**Avis délibéré de l’Autorité environnementale  
sur le complément du demi-échangeur  
d’Heudebouville de l’autoroute A 13 (27)**

**n°Ae : 2020-51**

Avis délibéré n° 2020-51 adopté lors de la séance du 16 décembre 2020

Figure 4 : Variantes du projet (en haut) et localisation d'Écoparc 4 (en bas, encadré en noir et blanc).  
Source : dossier.

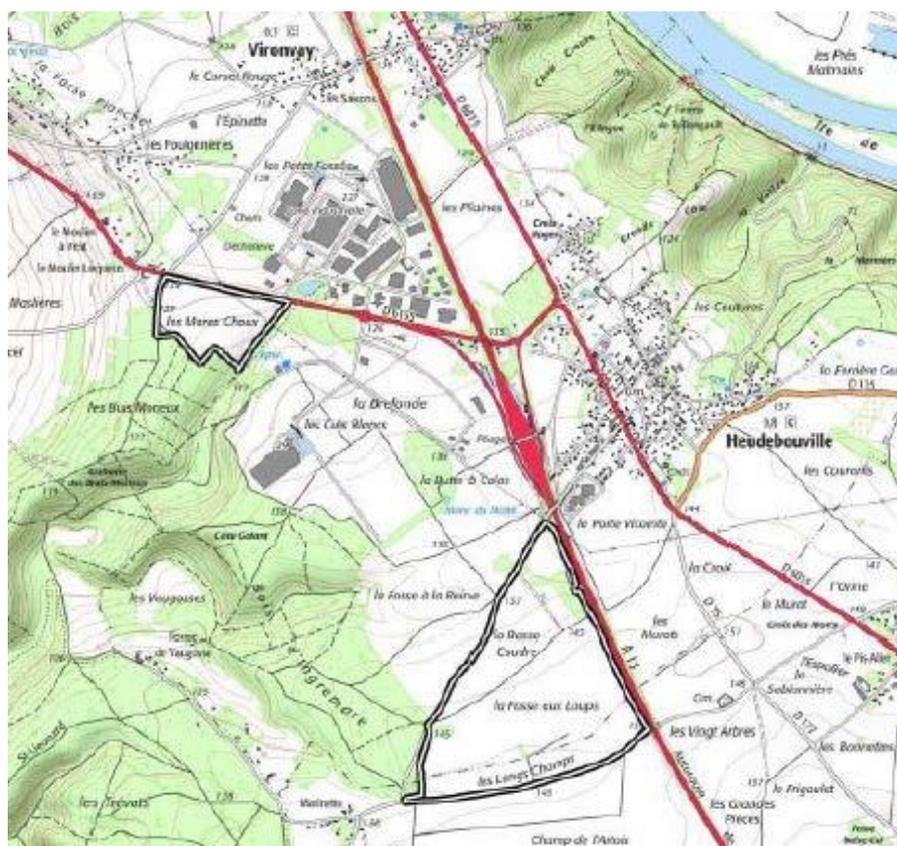
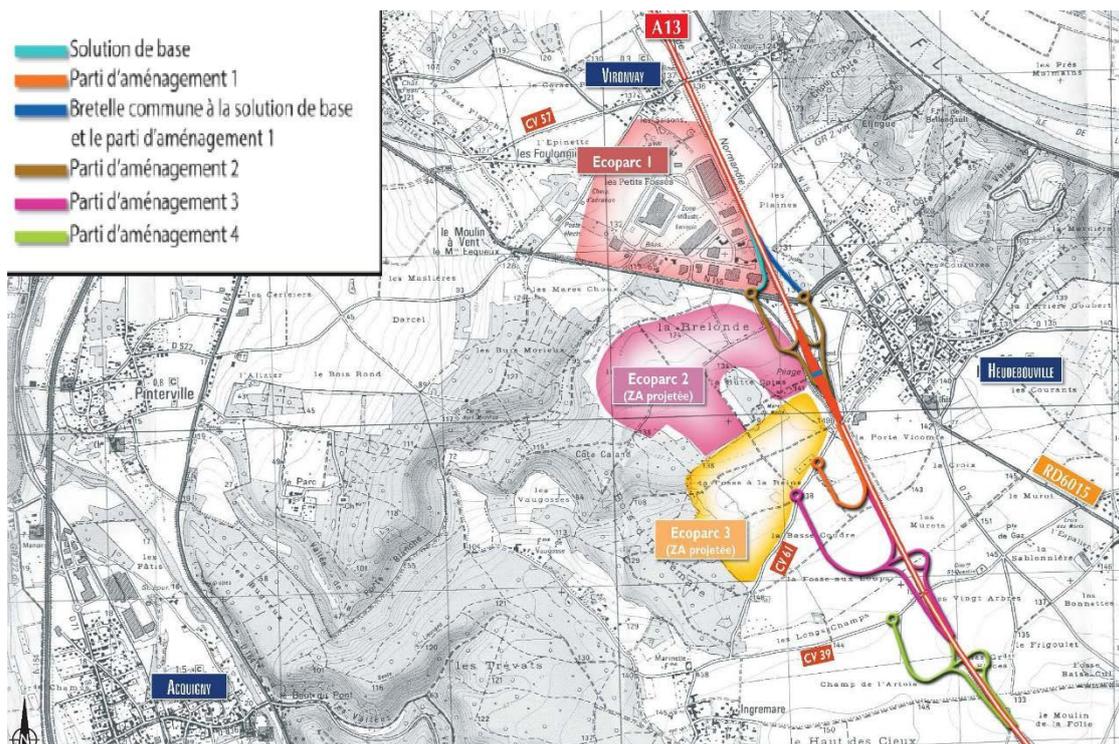
Le dossier exclut immédiatement les variantes 1, 2 et 3 car « *la commercialisation et la construction de bâtiments sur l'Écoparc 2 impacte[nt] la variante 2 qui n'est plus réalisable* » et « *la nouvelle zone Écoparc 4<sup>9</sup> s'inscrit dans les emprises [des] variantes 1 et 3 [qui] ne sont plus compatibles avec le développement de cette zone* ». Ainsi l'analyse des variantes confirme le lien fonctionnel<sup>10</sup> entre l'aménagement de l'échangeur et le développement des Écoparcs, mentionné dans le dossier lui-même.

Pour la seconde étape, le dossier présente un tableau comparatif pour les deux seules variantes de base et variante 4, ce qui réduit considérablement l'intérêt de l'analyse multicritères des variantes. Les compartiments environnementaux sont évalués selon cinq niveaux, de très favorable à très défavorable selon leur impact présumé sur l'environnement. La variante 4 est très défavorable car elle implique notamment l'accès des zones commerciales par le bourg d'Heudebouville. Les critères environnementaux, hormis l'impact sur le milieu agricole, très défavorable pour la variante 4, ne permettent pas de les distinguer. La variante de base est retenue.

Figure 6 : Illustration des scénarios de compensation des zones humides. Source : dossier

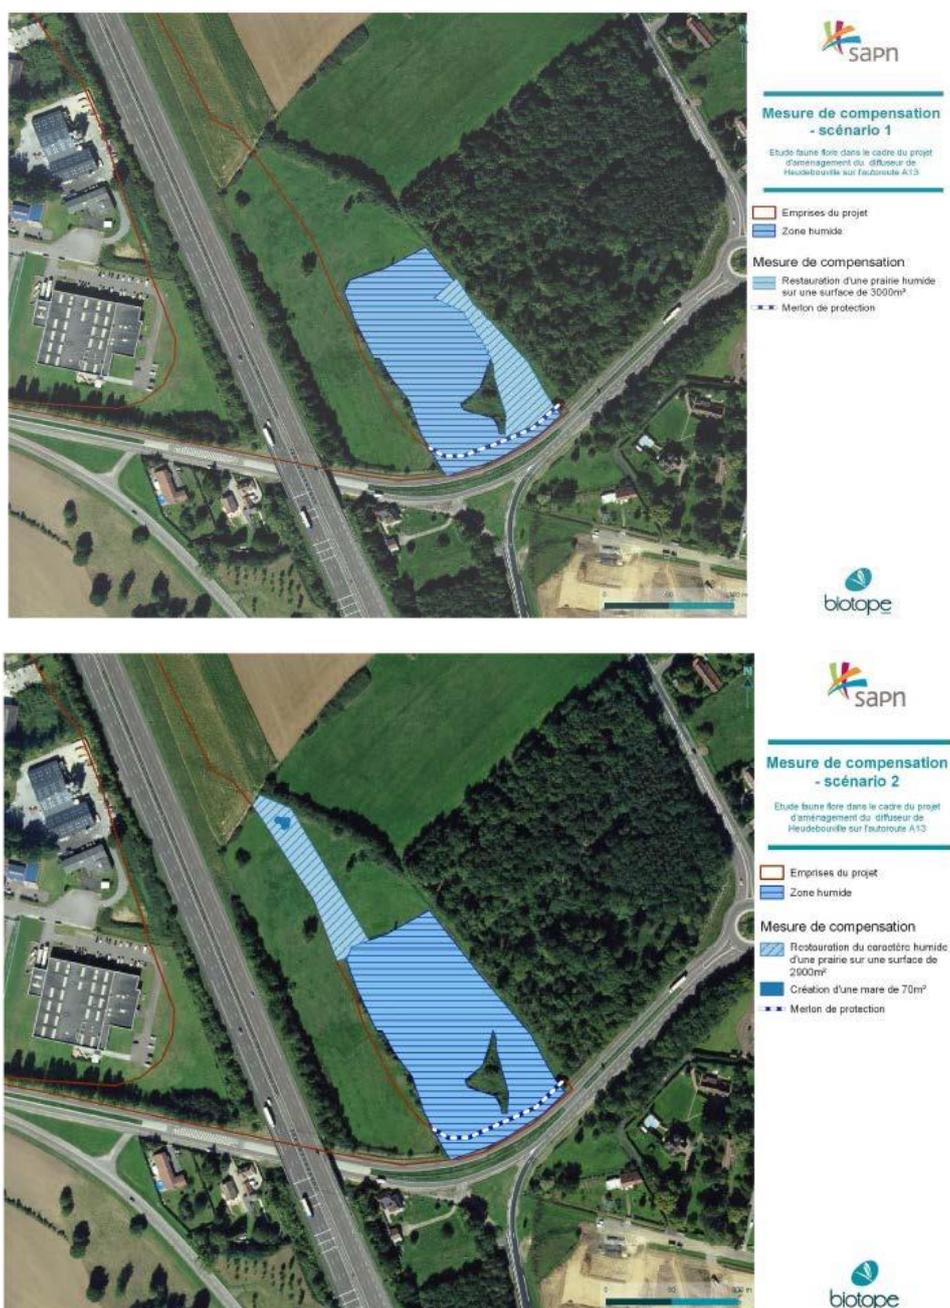
Le scénario 1 prévoit la « restauration » d'une partie de la zone humide représentée sur la figure 6. Le scénario 2 prévoit la restauration d'une prairie qui n'est pas représentée *a priori* comme une zone humide, y compris la création d'une mare.

L'analyse de ces deux scénarios soulève les difficultés suivantes :

- il a été indiqué lors de la visite que le choix de l'emplacement à restaurer dans le scénario 2 permettait la communication avec la zone humide adjacente (figure ci-après), elle-même présentée comme zone humide (3 000 m<sup>2</sup>) à restaurer dans le scénario 1. L'étude d'impact ne fournit aucune caractérisation de ses fonctionnalités, qui permette d'apprécier si elle nécessite bien d'être restaurée ou non.

- dans les deux scénarios, aucune proposition n'est faite pour le devenir du reliquat de la parcelle sur laquelle est prévue la mesure de compensation, ce qui interroge quant à sa fonctionnalité future. Il reste à confirmer que la gestion de cette parcelle restera compatible avec les objectifs de restauration à déterminer.

- le scénario 2 prévoit la réalisation d'une mare dans la zone de restauration à caractère humide de la prairie. Or il a été constaté sur place qu'elle se trouverait sur un point haut, ce qui interroge sur sa fonctionnalité et sa pérennité.

***L'Ae recommande de caractériser et délimiter les zones humides conformément à l'article L. 211-1 du code de l'environnement, de caractériser les pertes de fonctionnalités des zones humides de l'aire d'étude élargie et de présenter un programme cohérent et fonctionnel de mesures pérennes de compensation conforme au Sdage.***
